VYSVĚTLENÍ ZADÁVACÍ DOKUMENTACE Č. 31 - 33

„Rekonstrukce a modernizace Střední uměleckoprůmyslové školy keramické a sklářské Karlovy Vary – stavební práce“

Vysvětlení č. 31

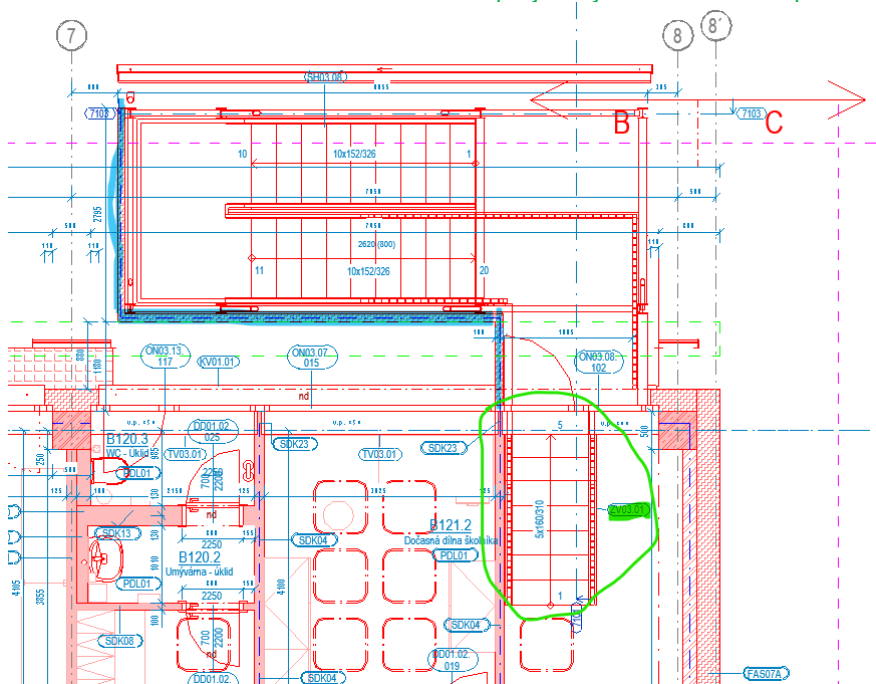
List 003.01.05 - Dočasně kce etapy I., které budou v II. etapě odstraněny.

Žádáme o odstranění ocelové nosné konstrukce z položky 64 – sendvičového panelu. Neboť ocelová konstrukce je vykázána v položce 71.

ZV03.01 je vnitřní dočasné únikové schodiště překonávající parapet (viz. zelený oblaček na obrázku níže). Toto schodiště žádné sendvičové panely neobsahuje. Jinak je tomu ale u venkovního dočasného únikového schodiště SH03.08.6040. Toto schodiště je opláštěno sendvičovými panely. Schodiště je vykázáno v rámci statiky – je patrné z výkresu KVSUPS_DPS_ET01_SO102_D.1.2_SKR-06_PUD_1PP". Opláštění sendvičovými panely je na obrázku níže naznačeno modrou barvou. Soupis je tedy v tomto ohledu v pořádku a není nutné jej upravovat.

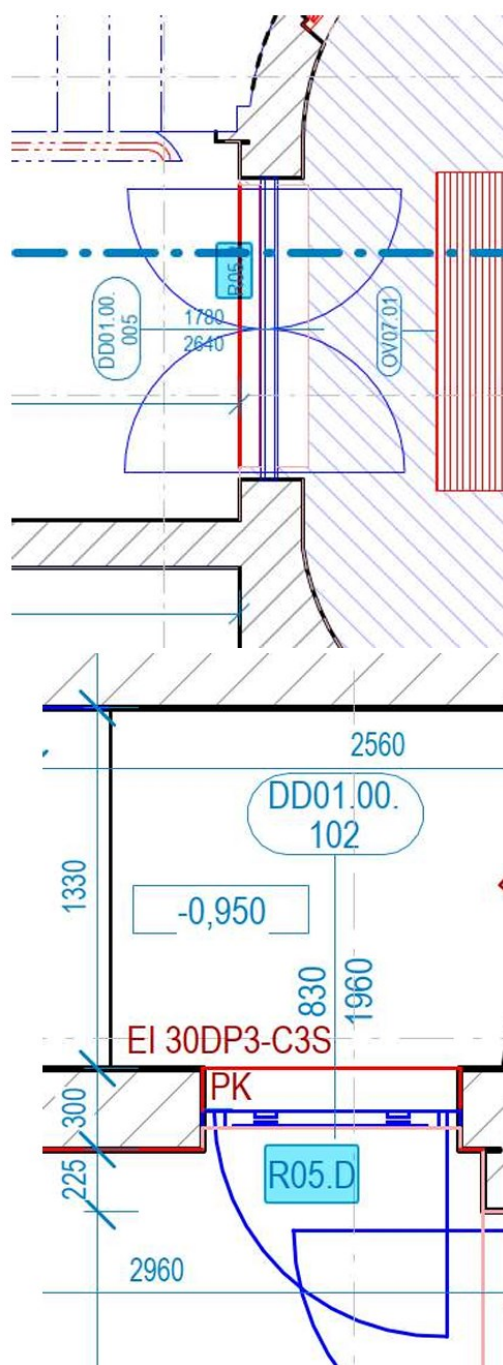
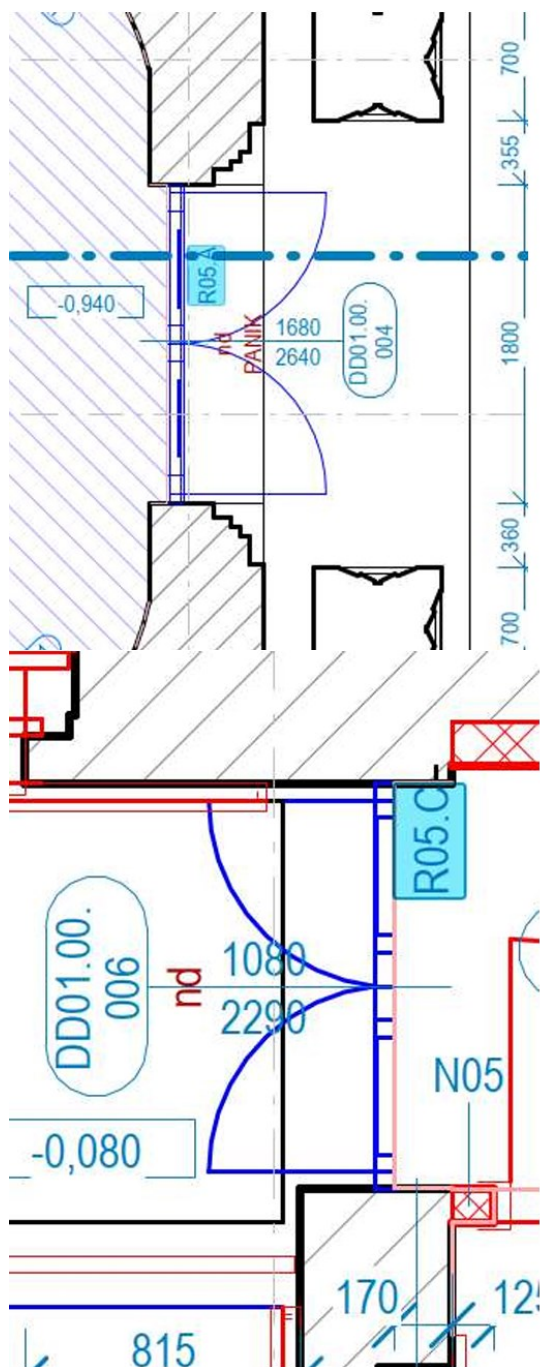
Domníváme se, že ve výkazu výměr se nachází duplicitní položky na repase dveří. Ve výkazu výměr na listě 002.01.04.03 - Dveře SO 101 I. etapa se nacházejí položky č.127–130, které dle knihy dveří mají být pro repasované dveře (viz níže výstřižek z výkazu výměr a knihy dveří).

Dále se ve výkaze výměr na listu 002.01.02 - ARS bez výrobků SO 101 etapa I. nacházejí položky 672–672 pro repliky vchodových dveří. V půdorysu KVSUPS_DPS_ET01_SO101_D.1.1_ASR_103-PUD_1.NP je při dveřích označených jako: R05.A uvedeno i označení DD01.00.004, R05.B uvedeno i označení DD01.00.005, R05.C uvedeno i označení DD01.00.006, R05.D uvedeno i označení DD01.00.102 (viz níže výstřížek z výkazu výměr a z půdorysu). Žádáme o kontrolu, popřípadě o odstranění duplicity z výkazu výměr.

Stejný dotaz byl vznesen v rámci VZD 31/ otázka č. 5.

Značení R05.A-D je poznámkou na výkrese KVSUPS_DPS_ET01_SO101_D.1.1_ASR_103-PUD_1.NP u dveří DD01.00.004, DD01.00.005, DD01.00.006, DD01.00.102.

V soupisu prací opraveno na repase a odstraněny duplicity.

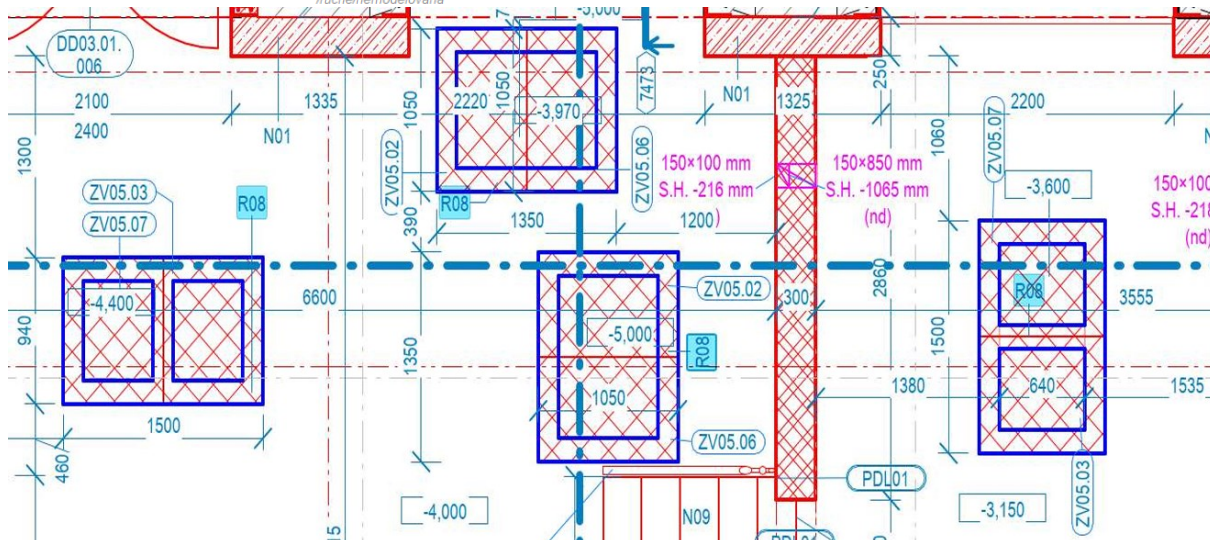
Ve výkaze výměr na listě 002.01.02 - ARS bez výrobků SO 101 etapa I. se nacházejí dvě položky pro repasi stávající sedimentační jímky. Ve vysvětlení zadávací dokumentace č. 4, 5, 6 a 7 – 1. část (dotaz č. 23) bylo odpovězeno, že položky jsou pro dvě sedimentační jímky, ale v aktuálním výkrese KVSUPS_DPS_ET01_SO101_D.1.1_AS_R_102-PUD_1.PP jsou vyznačené 4 ks jímek pod označením R08 (viz níže výstřížek z výkazu výměr a výkresu).

Jímky se nachází na výkrese KVSUPS_DPS_ET01_SO101_D.1.1_ASR_102-PUD_1.PP v objektu SO101, místnosti č. A0120, A0121. Pro lepší viditelnost zvýrazněny modrou čarou jako všechny repasované objekty, na každé jímce výšková kóta pro určení dna jímky a podrobněji okótována.

Dle výkresu se tak jedná se o 4ks.

Upravujeme nyní výkaz výměr – opraven počet jednotek.
